Inhoudelijke beantwoording vragen CDA over maatregel N9 't Zand

Bijlage 2. 20230713 Vraag Maatregel 2.1.13P-C4 - aanleggen veilige fietsoversteek + beantwoording

Onderwerp : Maatregel 2.1.13P-C4 - aanleggen veilige fietsoversteek

Maatregel 2.1.13P-C4 - aanleggen veilige fietsoversteek, gewenste situatie:

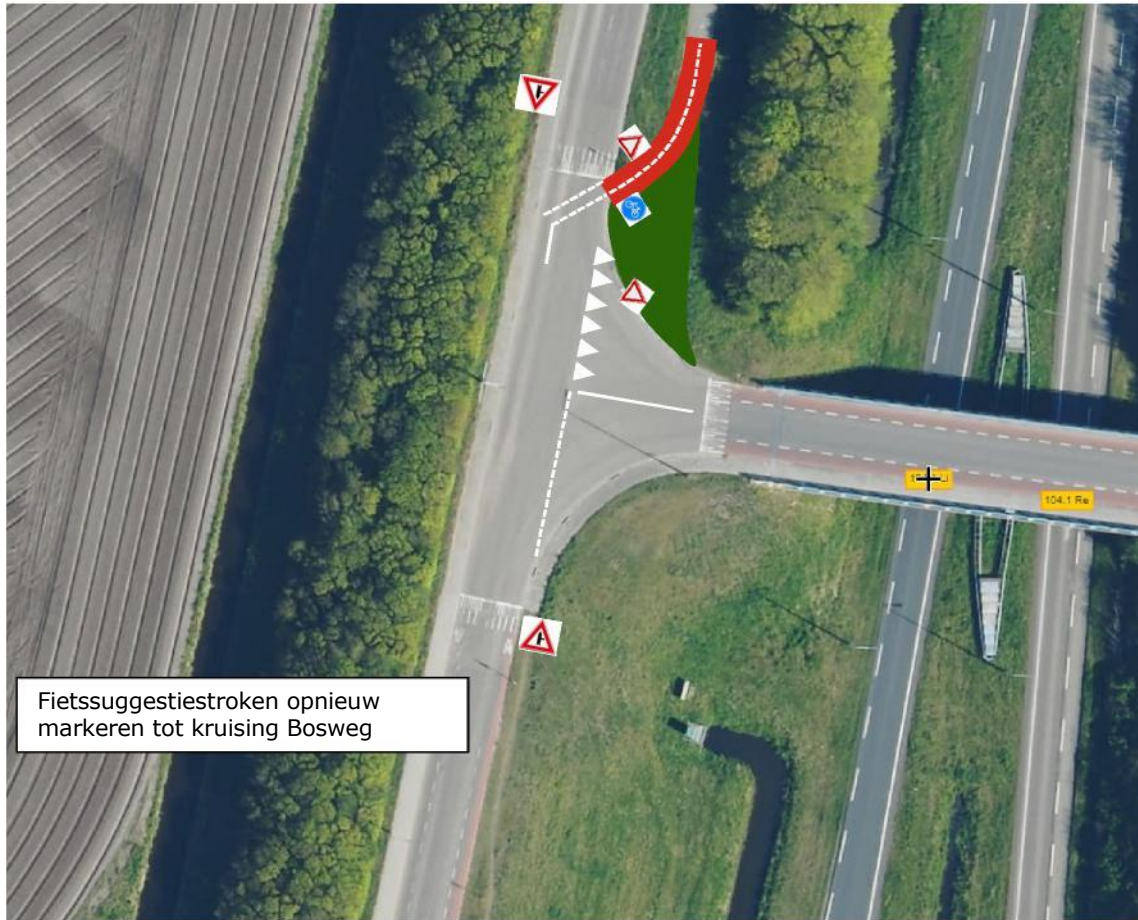
1. Is er bij dit voorstel rekening gehouden met de verkeersstroom die vanuit het dorp 't Zand over een 1-richting vlotbrug komt?

Toelichting: Wanneer de vlotbrug geopend is geweest voor een boot, staat het dorp vol autoverkeer. Zodra het verkeer weer gebruik kan maken van de vlotbrug, heeft autoverkeer vanuit het dorp voorrang (mag als eerste rijden) en dit verkeer verlaat het dorp over het viaduct, via een voorrangssituatie naar de parallelweg (noord of zuid). Dit is de snelste en veiligste manier om de file auto's op te lossen.

De Maatregel 2.1.13P-C4 wil de voorrang situatie wijzigen, hierdoor stopt de doorstroom. Doordat de vlotbrug 1 rijrichting heeft staat al het verkeer stil, in het dorp, op de brug, en op het viaduct. Dit komt de veiligheid niet ten goede.

2. Is het mogelijk om de huidig aanwezige fietsstrook, verbinding parallelweg – viaduct te laten bestaan?

Toelichting: Wanneer fietsers vanuit dorp 't Zand richting Groote Keeten de parallelweg opdraaien, is er in de huidige situatie geen oversteek benodigd. In de gewijzigde situatie moeten deze fietsers eerst 2 rijstroken oversteken om op de openbare weg (parallelweg) te komen, om vervolgens nog eens 2 rijstroken over te steken om op het fietspad (parallelweg) te komen.

Wanneer fietsers vanuit de parallelweg komen en naar het dorp 't Zand willen, moeten zij 2 rijstroken oversteken, vervolgens zich opstellen op de openbare weg, een kruispunt, zonder ' veilige plek '. Deze weg wordt veel gebruikt door vrachtverkeer (naar Bollenoord) en agrarisch verkeer waardoor hierop opstellen niet verstandig is. Daarna nogmaals 2 rijstroken oversteken om het fietspad op het viaduct te gaan fietsen.

Bovenstaand is voorgelegd aan dorpsraad 't Zand, met als reactie: 'Als dorpsraad vinden wij het een zeer onveilig plan, wat bedacht is. Voor fietsers wordt het nu nog gevaarlijker '

Allereerst wil ik u meegeven dat mede naar aanleiding van uw vragen het college en Rijkswaterstaat overeen zijn gekomen dat de ingetekende wijziging van het fietspad niet zal worden uitgevoerd. Het fietspad blijft daarmee zoals deze nu is. Hieronder volgt de beantwoording van de twee vragen.

Er hoeft bij dit ontwerp geen rekening te worden gehouden met de vlotbrug. Het standpunt over de opstoppingen wordt door Rijkswaterstaat gezien als een argument dat geldt voor een andere verkeerssituatie, namelijk die van de vlotbrug. De voorrangregel zal hier geen invloed op hebben. De vlotbrug wordt daarom door Rijkswaterstaat gezien als irrelevante verkeerssituatie voor de inrichtingseisen van het specifieke kruispunt.

De huidige voorrangssituatie is niet conform de richtlijnen en tevens verwarrend. De weg is gecategoriseerd als een gebiedsontsluitingsweg met een maximum snelheid van 50 km/u (GOW50) en daarom geldt een voorrangsweg als ontwerprichtlijn. Het college begrijpt dat Rijkswaterstaat het wegontwerp op de parallelweg bij T Zand wil aanpassen, om zo te voldoen aan de richtlijnen van het wegontwerp. Er ontstaat daardoor een herkenbare weginrichting en daardoor wordt de lokale verkeersveiligheid verbeterd. De voorkeur van het college is daarom ook om de haaiantanden en voorrangsborden in het nieuwe ontwerp te behouden. Dit is besproken met Rijkswaterstaat. Zij geeft aan voldoende argumentatie te zien om de aanpassing van de voorrangssituatie in het maatregelenpakket te behouden.

Het is mogelijk om de nu aanwezige fietsstrook te laten bestaan. Het college begrijpt namelijk dat de nieuwe situatie zoals ingetekend kan leiden tot verwarring en ongewenst afsnijden wanneer men vanuit het noorden het dorp in wil. Zoals dat ook in de toelichting bij de vraag wordt benoemd. Deze argumentatie maakt dat Rijkswaterstaat heeft besloten om aan het fietspad, ter plaatse van het kruispunt, geen aanpassingen te doen.
